COMPLEMENT DDAE

# NORSILK HONFLEUR

Date : 08/11/2024 Référence : 5396730A

Suite au dépôt du dossier d'autorisation d'exploiter sur la plateforme Service-Public.fr pour la régularisation de la situation administrative ainsi que la présentation du projet d'augmentation de la capacité de production de l'unité de traitement de bois, des compléments ont été demandés.

*Schéma mur séparatif*

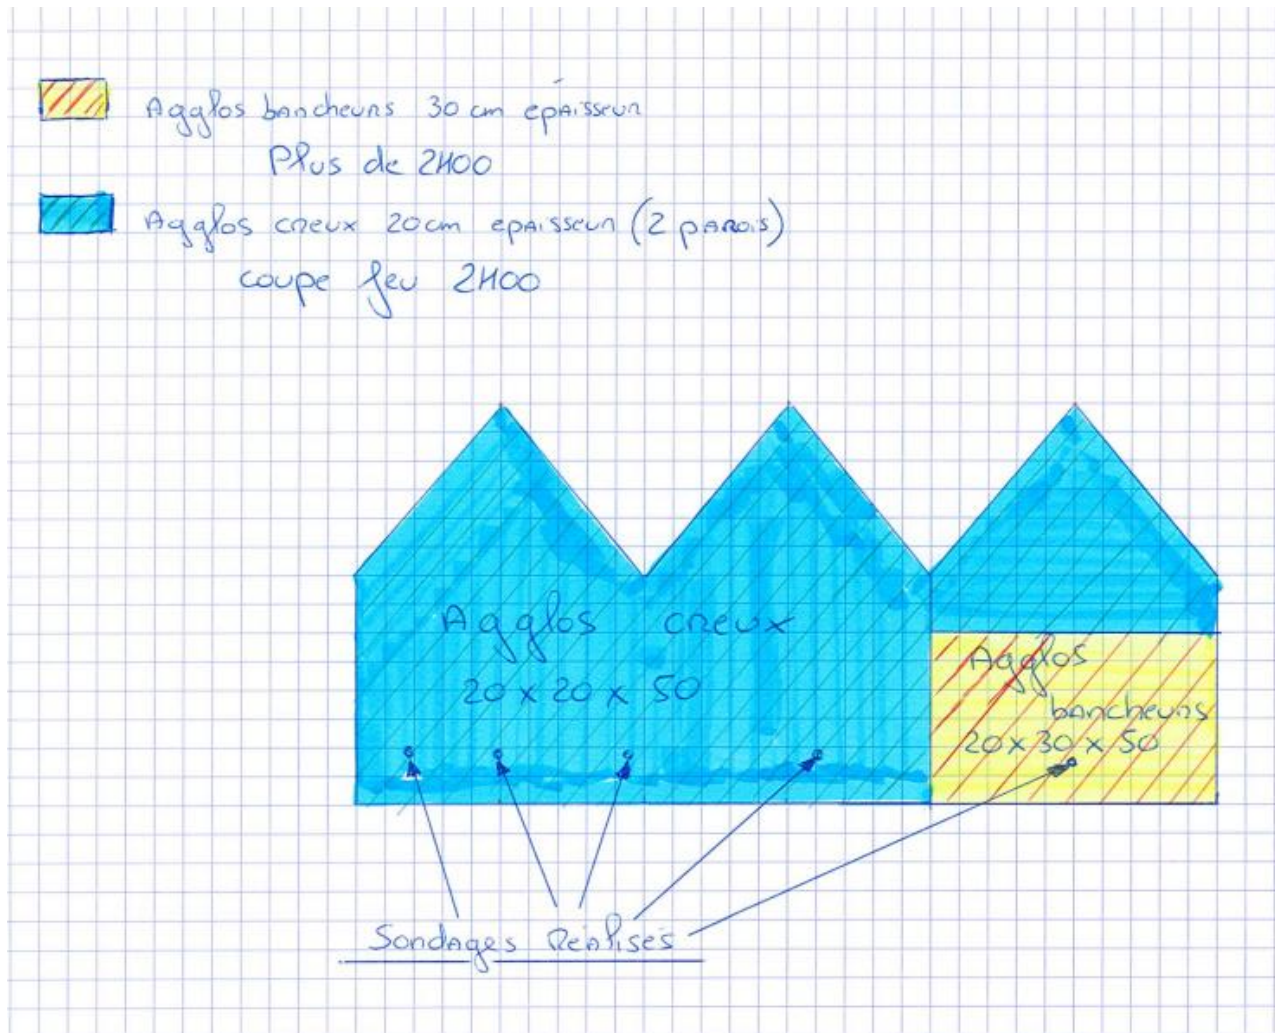
Un plan, représentant les aménagements et limites de chaque cellule de stockage du bâtiment L ainsi que l'ensemble des murs coupe-feu du site avec leurs principales caractéristiques (degré coupe-feu, dépassement en toiture, ...) pour une meilleure compréhension.

Les murs coupe-feu ont été représentés en rouge sur le plan mentionné ci-dessus. Il s'agit de murs coupe-

En rouge les murs coupe-feu 2h ne dépassant pas en toiture. Ces murs sont des murs en agglo creux 20 cm pour la plupart de la surface et e, agglo bancheurs 30 cm pour une petite partie. Un plan schématique est mis pour plus de lisibilité.

Plan bassin et point d'aspiration

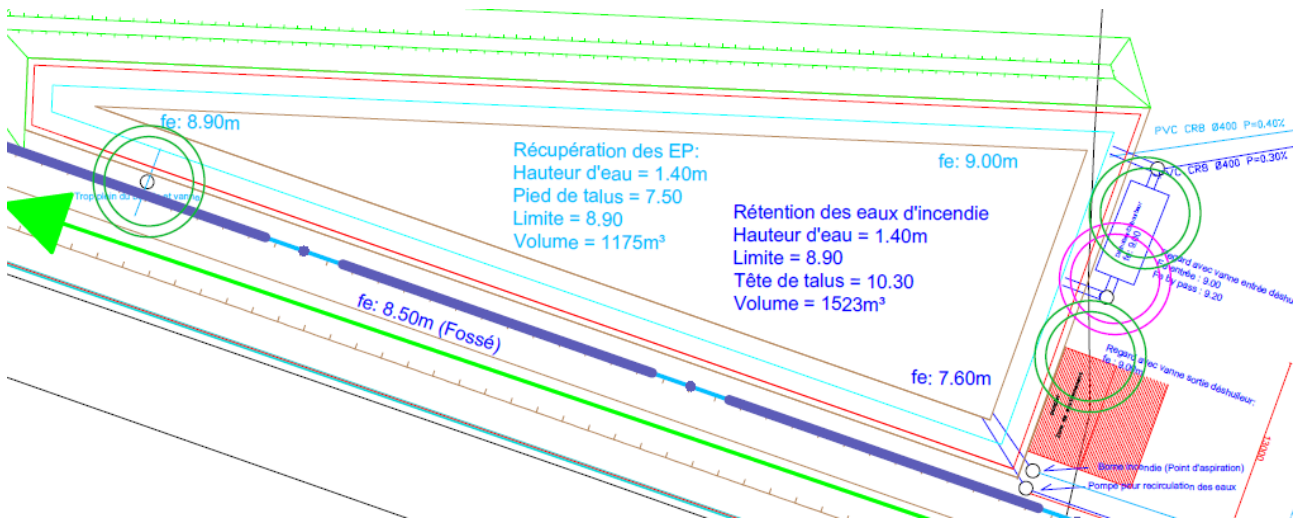
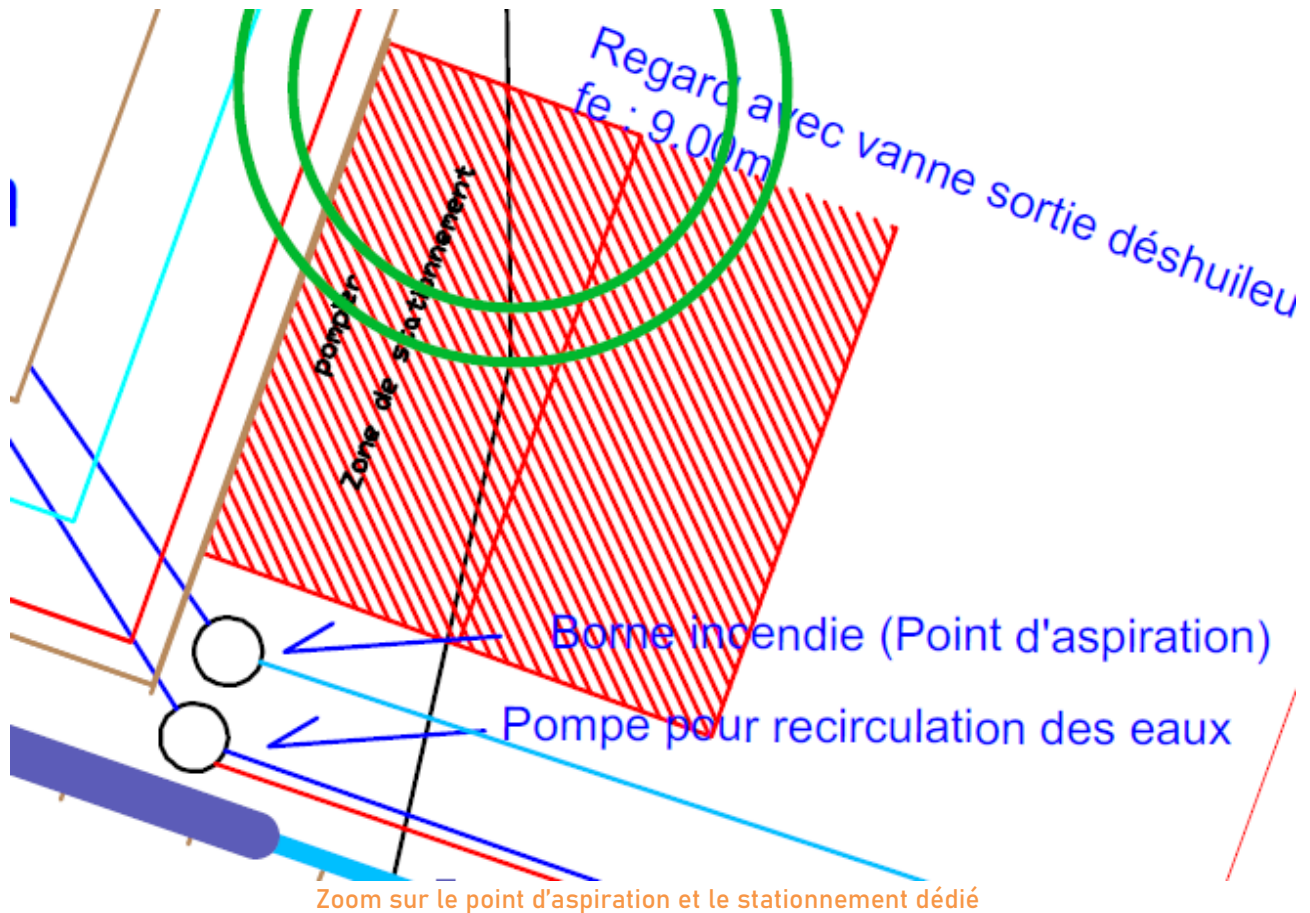
- Préciser la répartition du volume du bassin de rétention du bâtiment L (d'un volume de 2825 m<sup>3</sup> d'après le « plan des rejets et réseaux » et d'un volume disponible de 2 231 m<sup>3</sup> d'après le résumé non technique de l'EDD) entre la partie rétention des eaux d'extinction incendie (1 775 m<sup>3</sup> d'après le plan des rejets et réseaux) ; la partie servant à l'approvisionnement des eaux pour éteindre un incendie et enfin la partie servant en tant qu'eaux de procédé pour l'approvisionnement de l'autoclave (1 105 m<sup>3</sup> d'après le résumé non technique de l'EDD).

Comment garantissez-vous un volume suffisant pour répondre aux besoins en eaux en cas d'incendie si cette eau est utilisée pour votre procédé ? Préciser également l'organisation mise en place afin de maintenir un volume suffisant pour la rétention des eaux d'extinction.

Le paragraphe 8.7.2 a été modifié afin d'éclaircir la réponse aux besoins en eaux apporté par Norilsk en collaboration avec le SDIS.

Le fond du bassin est destiné à la réserve de 1 175 m<sup>3</sup> pour l'alimentation des autoclaves et en cas de besoin l'alimentation du poteaux incendie interne.

La partie au-dessus est destinée à la rétention des eaux incendie, soit un volume libre de 1 523 m<sup>3</sup>. Le bassin possède donc un volume total disponible de 1 175 + 1 523 = 2 698 m<sup>3</sup>. Le bassin ne sera jamais rempli à plus de 1 175 m<sup>3</sup> en fonctionnement normal. Un système de by-pass permet d'évacuer les eaux vers le réseau des eaux pluviales du port en cas de surplus. En cas d'incendie, ce système sera fermé et les eaux pourront être recueillies sur la partie libre représentant 1 523 m<sup>3</sup>.

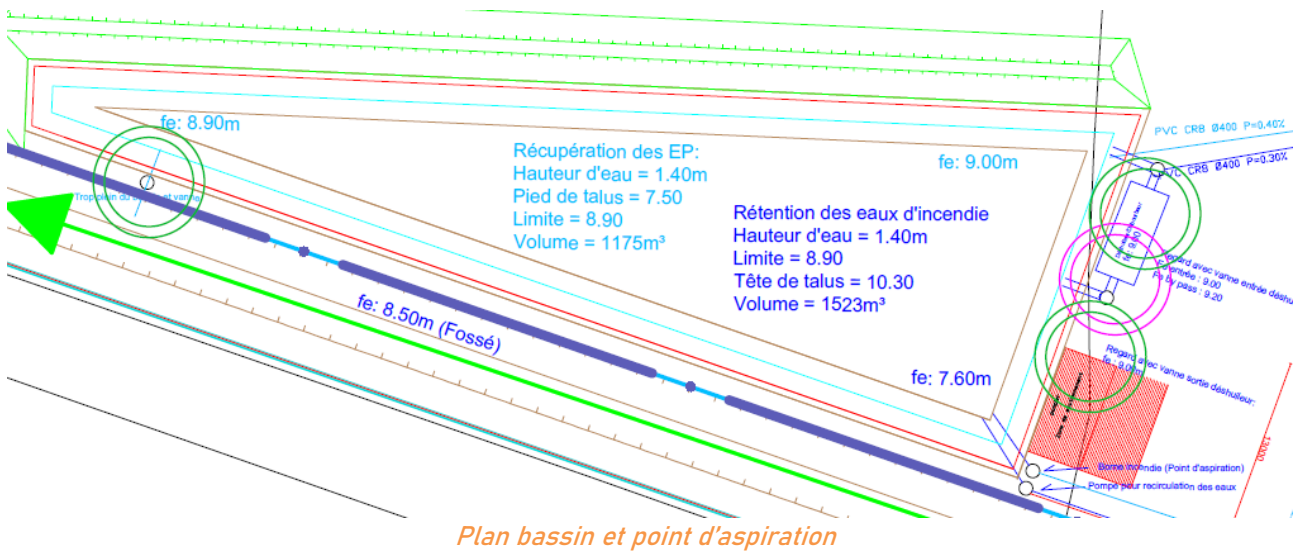
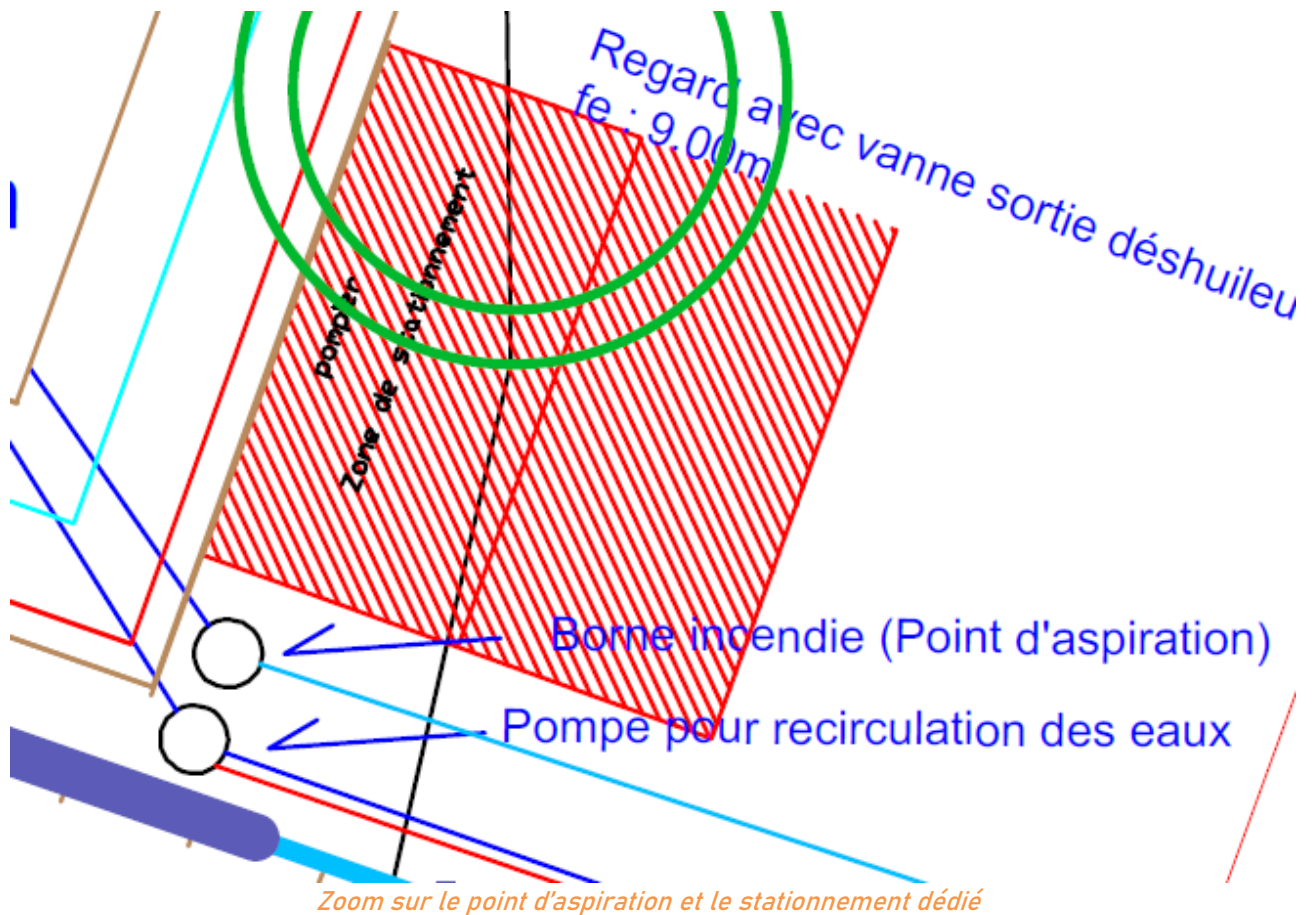
Concernant les eaux de voiries, susceptibles d'être polluées malgré leur passage à travers un séparateur à hydrocarbures, le porteur de projet déclare avoir mis en place un système de gestion en cas de déversement qui lui permet d'éviter une pollution de la Seine. Il précise par ailleurs qu'un bassin de confinement sera créé afin de pouvoir retenir les eaux potentiellement polluées. On peut regretter que l'étude d'impact n'apporte pas plus de précisions sur ce dispositif et que les plans fournis ne permettent pas de le visualiser.

Paragraphe 8.7.3 de la P49 modifié comme suit :

Le fond du bassin est destiné à la réserve de 1 175 m<sup>3</sup> pour l'alimentation des autoclaves et en cas de besoin l'alimentation du poteaux incendie interne.

La partie au-dessus est destinée à la rétention des eaux incendie, soit un volume libre de 1 523 m<sup>3</sup>.

Le bassin possède donc un volume total disponible de 1 175 + 1 523 = 2 698 m<sup>3</sup>. Le bassin ne sera jamais rempli à plus de 1 175 m<sup>3</sup> en fonctionnement normal. Un système de by-pass permet d'évacuer les eaux vers le réseau des eaux pluviales du port en cas de surplus. En cas d'incendie, ce système sera fermé et les eaux pourront être recueilli sur la partie libre représentant 1 523 m<sup>3</sup>.

La localisation des ZNIEFF de Type II est présentée ci-dessous :

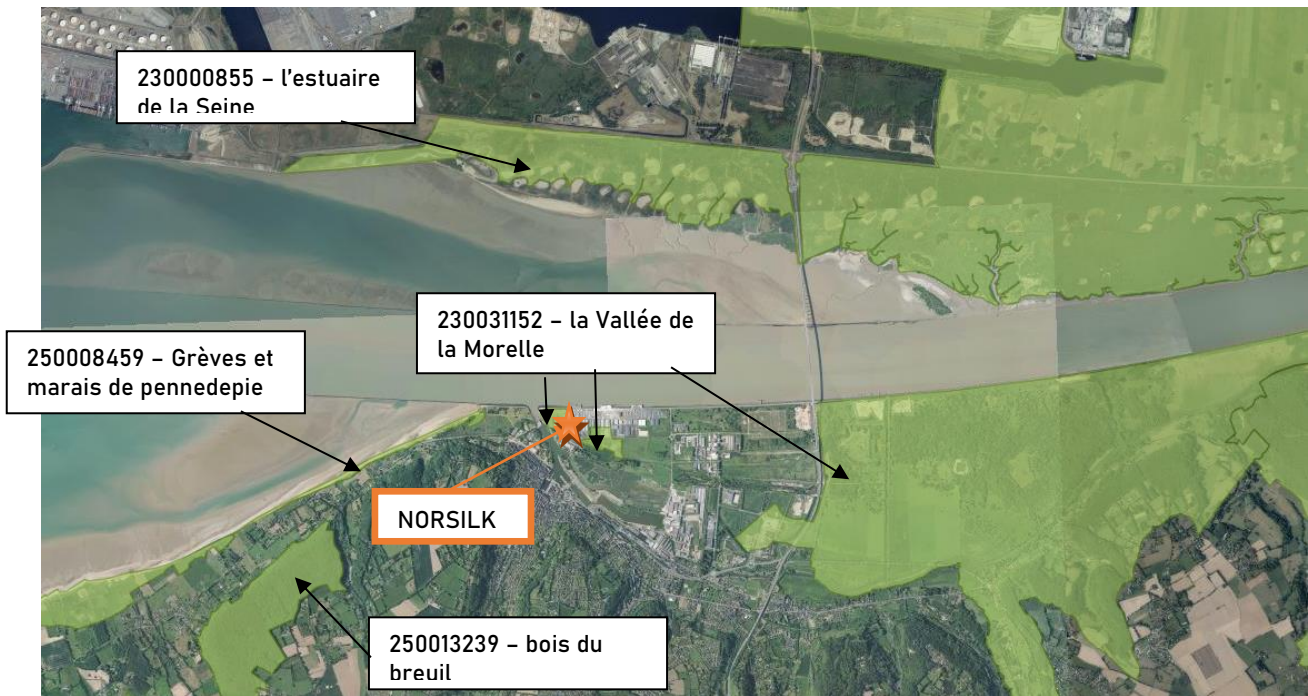
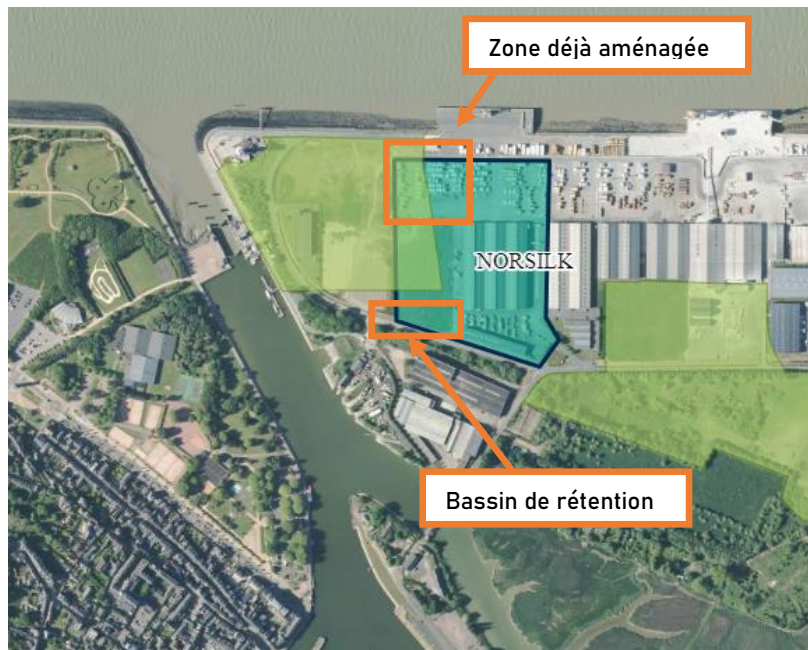
Le pétitionnaire élue la question de l'impact du projet sur ces deux ZNIEFF au prétexte qu'il n'y a pas d'enjeu de biodiversité sans le démontrer.

L'impact que les aménagements de la zone portuaire ont eu sur cette Z.N.I.E.F.F. est venu de la consommation d'espace induisant la disparition des espèces végétales présentes. Cependant, la surface concernée est très faible, ce qui limite l'impact. La plus grande partie de la Z.N.I.E.F.F. est située à l'est de la zone portuaire où l'activité humaine est peu présente.

D'après un dossier de viabilisation déposé par le Grand Port de Rouen, cette ZNIEFF doit faire l'objet d'une actualisation de manière à s'accorder avec la réalité du terrain. En effet, les fiches descriptives de cette ZNIEFF décrivent un environnement qui n'existe plus au regard de l'occupation actuelle du site (remblais, engazonnement en périphérie de l'activité portuaire).

Cette analyse s'appuie sur un échange mail entre le Grand Port Maritime de Rouen et la DREAL, qui indique qu'une procédure de modification du périmètre de la Znieff des Alluvions sera engagée.
